Notification de sécurité produit

Systèmes IRM Philips avec élastographie IRM (MRE)
Risque de mesures de rigidité hépatique inexactes (valeurs inférieures)

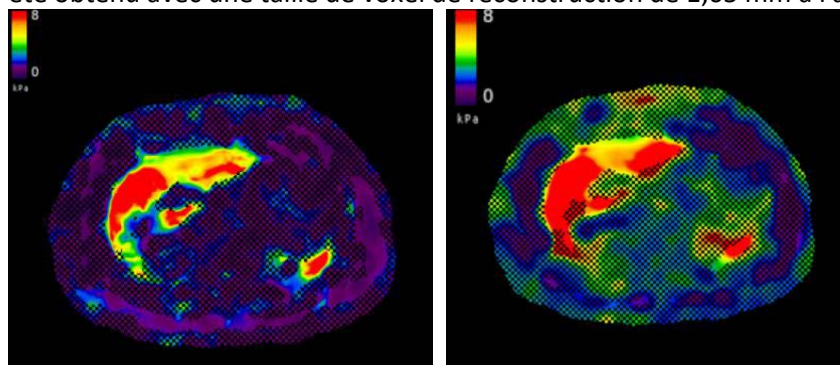
Philips a été informé, par le biais du développeur du système logiciel MRE Resoundant, d'un problème affectant les mesures de rigidité MRE lorsqu'une plage spécifique de paramètres de reconstruction d'images est utilisée en combinaison avec l'algorithme Resoundant. Plus précisément, les paramètres de taille des voxels de reconstruction dans le protocole d'exploration EMR par défaut sont trop petits, ce qui peut potentiellement entraîner des mesures de rigidité hépatique inexactes (valeurs inférieures). Consulter la Figure 1.

Figure 4. Paramètres du protocole MRE mis à jour dans l'onglet Géométrie

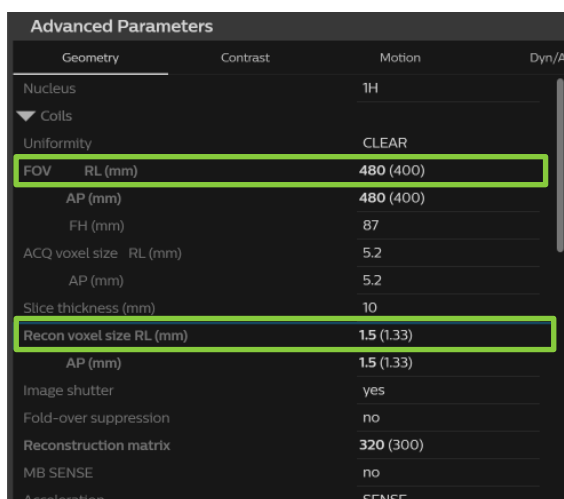
4. Dans l'onglet Géométrie, apportez les modifications suivantes
 - Modifiez le **FOV RL** à 480 mm
 - Modifiez la taille **RL du voxel Recon** à 1,5 mm
 - Acceptez les modifications
 - REMARQUE : pour le protocole FFE_MRE_4sl sur les systèmes de la version 12, il peut être nécessaire de saisir à nouveau la taille RL de voxel Recon de 1,5 mm si le système est défini par défaut sur 1,48 mm.
